RESOLUCIÓN METROPOLITANA No. S.A.

"Por medio de la cual se otorga un permiso de ocupación de cauce y se hacen unos requerimientos"

CM 5 04 17569

LA SUBDIRECTORA AMBIENTAL DEL ÁREA METROPOLITANA DEL VALLE DE ABURRÁ

Figura 1. Esquema del canal proyectado

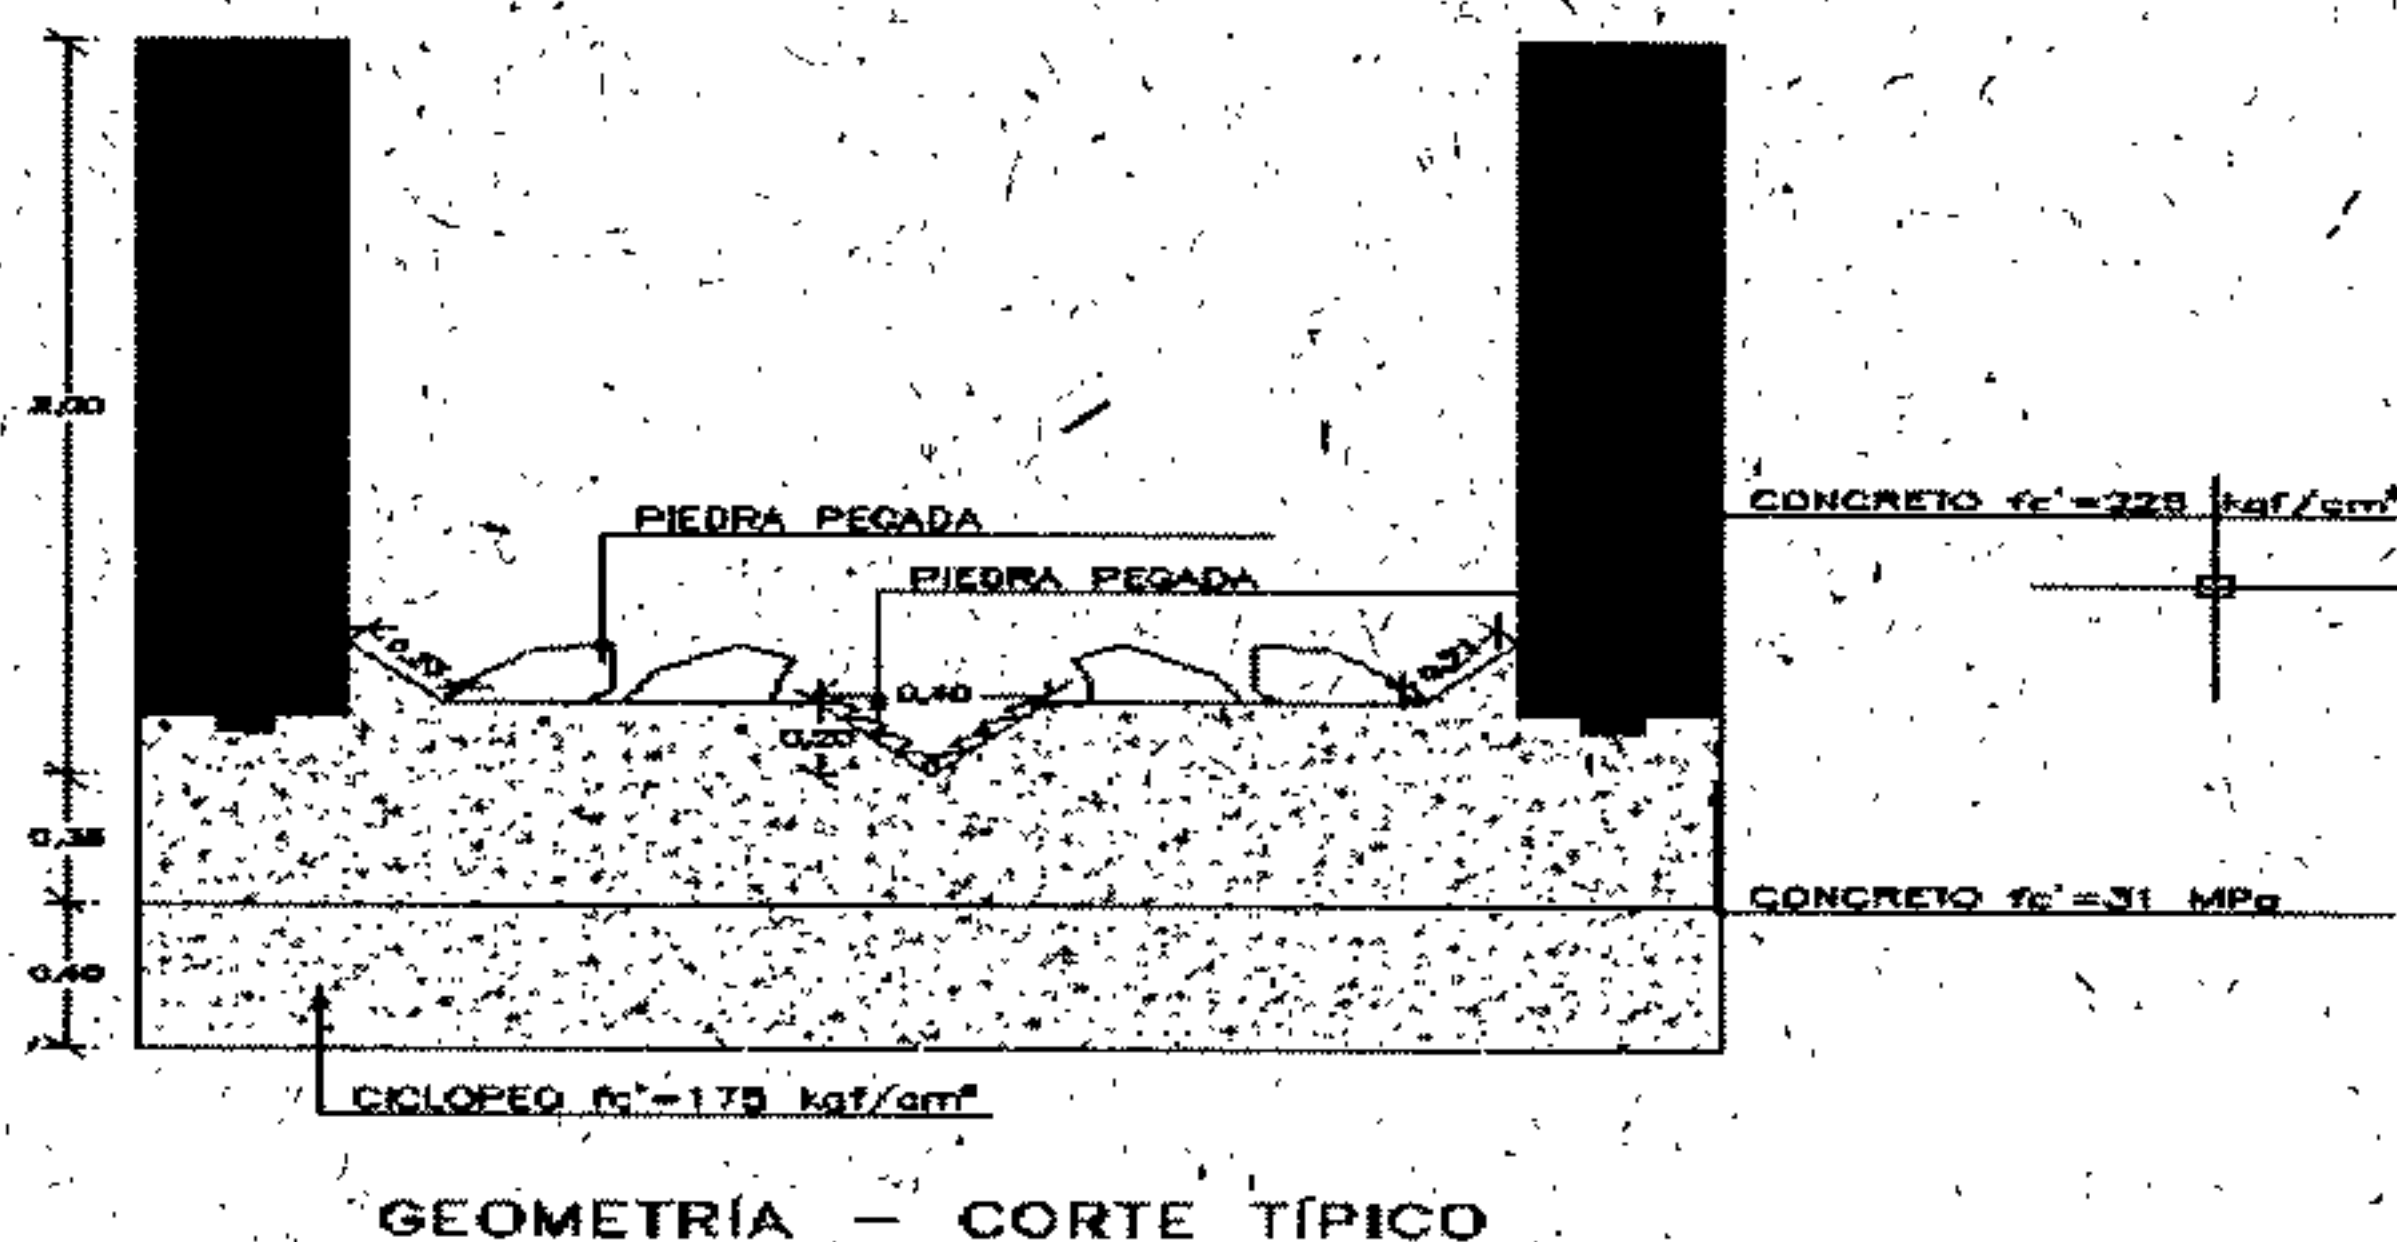
Para dar un manejo adecuado a la quebrada La Marucha en el tramo localizado en el lote de la finca aguas vivas, se propone construir un canal escalonado en concreto de 275 MPa de sección constante de 2 metros de ancho por 2 metros de profundidad (ancho que obedece a las condiciones actuales de la quebrada), el cual incluirá una cuneta en "V" de 20 cm de altura, para garantizar el flujo constante del caudal en condiciones de caudales medios, (...).

Dicho canal inicia en la parte final del box culvert de 1.5 metros de ancho x 1.5 m de profundidad que atraviesa la vía de acceso al lote, el nivel del canal está dado por el nivel de entrega de dicha estructura y desde allí comienza su recorrido con una pendiente variable acorde a la pendiente de la vía.

El canal tiene una longitud de 126,30 metros, de los cuales 62 metros son escalones de 4,15 metros de longitud por 1,10 metros de profundidad, dimensiones que fueron verificadas en la información allegada el día 15 de enero mediante radicado N° 000660, el propósito de los mismos es retomar el nivel de la quebrada antes de que esta salga del lote.

Dadas las condiciones de funcionamiento del canal diseñado, específicamente del canal escalonado, se requiere que estas se construyan en concreto premezclado de 31 Mpa.

Para garantizar el caudal de entrada del box al canal y la descarga del mismo al lecho natural, se propone construir cabezotes de concreto de 275 MPa, a la entrega se propone además instalar colchagaviones que garanticen la estabilidad de los llenos a realizar y de la obra hidráulica, además dicha estructura recibirá de manera controlada el flujo antes de que este continúe su tránsito por el lecho natural.
